Veřejná ZAKÁZKA:
„Kolovraty - dostupné bydlení“

VYSVĚTLENÍ ZADÁVACÍ DOKUMENTACE X

Vysvětlení zadávací dokumentace č. 41

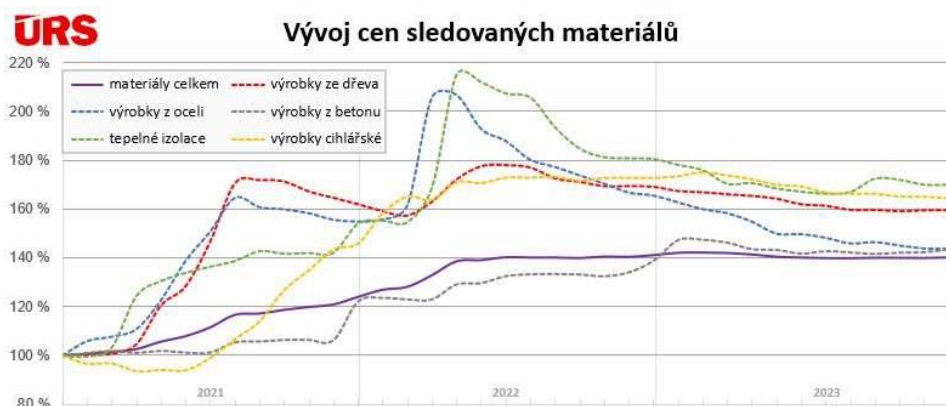
Uchazeč při kontrole SP zjistil, že obsahuje položky, které jsou označeny ve sloupci CENOVÁ SOUSTAVA jako položky vlastní, ale jedná se o položky z cenové soustavy ÚRS. Jsou to zejména položky z objektu SO – 05.02. V objektu SO – 04.03.01 se naopak nachází položka č. 7, která je omylem označena CS ÚRS 2021 01, ale jedná se o položku vlastní, tzv. R-položku.

Může zadavatel prověřit SP a uvést jej do souladu s metodikou rozpočtování, CS ÚRS a ustanovením Vyhlášky?

Vesměř se jedná o položky jsou importované ze specializovaných podrospočtů.
